Samenvatting inspectie

Situatieschets

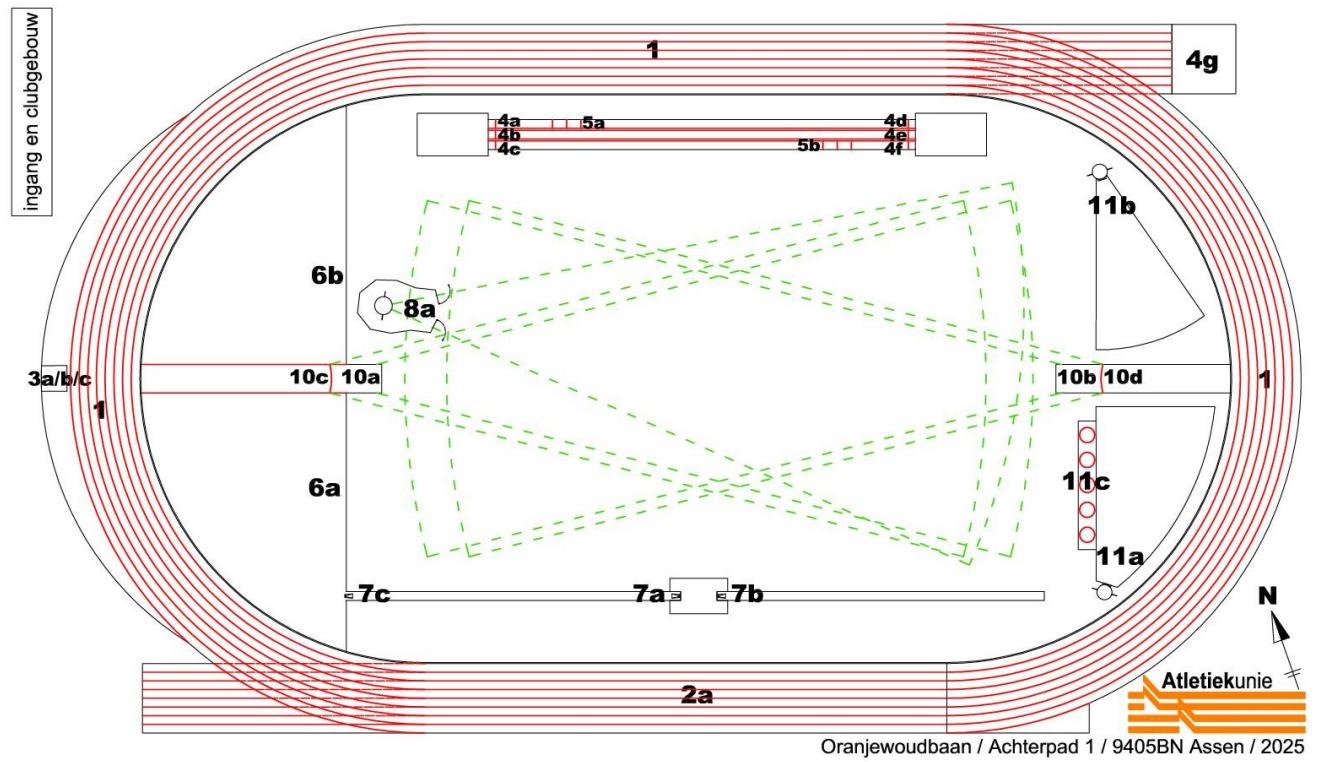
1. De nieuw aangebrachte belijning is gecontroleerd. De belijning voldoet aan het Atletiekunie Belijningsplan 2024, met uitzondering van:
 - de 1500 m startlijn op de 2de rechtstand dient in baan 1 en 2 bovenop de groene 100 m startlijn te liggen.
2. De nieuw aangebrachte optionele belijning voor Athletics Champs is gecontroleerd. Deze belijning voldoet aan de Atletiekunie Belijning Athletics Champs 2024.

Voorziening (7) B voor polsstokhoogspringen was tijdens de inspectie niet veilig en niet wedstrijdgeschikt, maar kan veilig en wedstrijdgeschikt gemaakt worden door het correct plaatsen van de op de accommodatie aanwezige landingsmat volgens Wedstrijdreglement TR28.12 en van de staanders volgens Wedstrijdreglement TR28.1 en TR28.8 t/m 10. De veiligheid en de wedstrijdgeschiktheid zijn dan ter beoordeling van de wedstrijdleider.
